In den INDUS compact Sets wird in Zukunft ein Stahlseil mit zwei zusätzlichen Adern eingesetzt statt wie bisher ein einfaches Stahlseil.

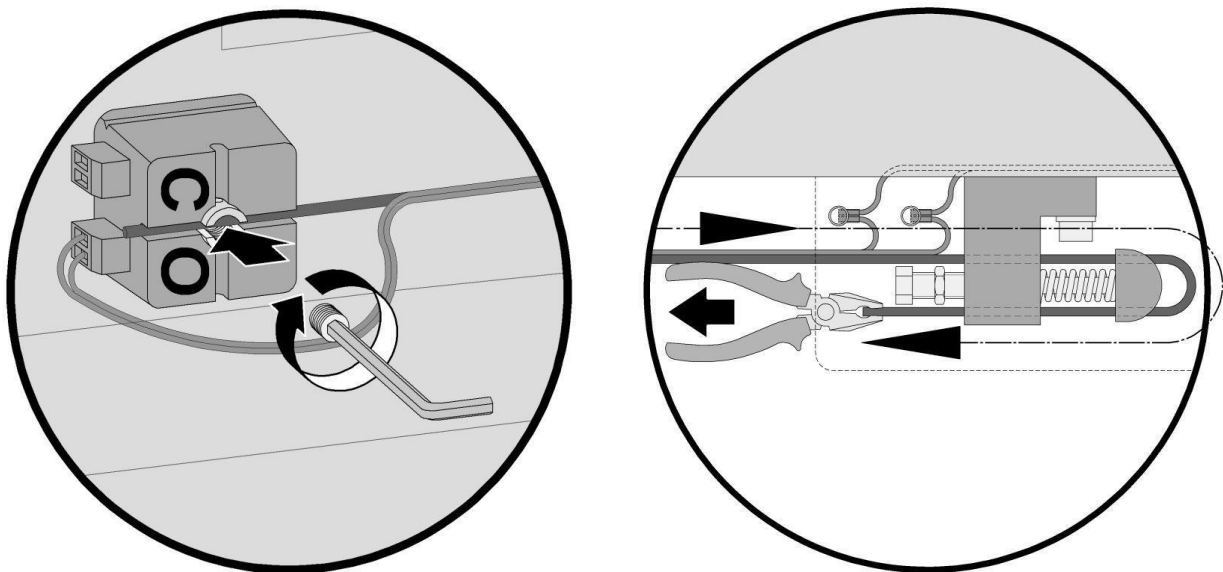
Bisher musste die Leitung der Sicherheitskontaktleiste (OPEN bzw. CLOSE) über die gesamte Länge des Tores verlegt werden um diese mit dem mitfahrenden Spulenkern (SPK 54) zu verbinden.

Das Stahlseil mit zwei zusätzlichen Adern bietet den Vorteil die Sicherheitskontaktleiste (OPEN bzw. CLOSE) über zwei Einzelsteckverbinder an der Spanneinheit direkt mit dem Stahlseil zu verbinden und über dieses die Verbindung zum mitfahrenden Spulenkern zu schaffen.

Das Stahlseil wird wie bisher auch zwischen dem mitfahrenden Spulenkern (SPK 54) und der Spanneinheit gespannt.

Vor dem jeweiligen Ende werden die zwei Adern auf dem Stahlseil abisoliert. (siehe Abbildungen)

Am mitfahrenden Spulenkern werden die zwei Adern in die Steckklemme OPEN bzw. CLOSE eingeführt.

Auf der jeweils anderen Steckklemme werden die Adern der Sicherheitskontaktleiste eingeführt.

Auf der Seite der Spanneinheit werden beide Adern in jeweils einen Einzelverbinder (zwei Öffnungen) eingeführt. In die jeweils andere Öffnung werden die Adern der Sicherheitskontaktleiste eingeführt.
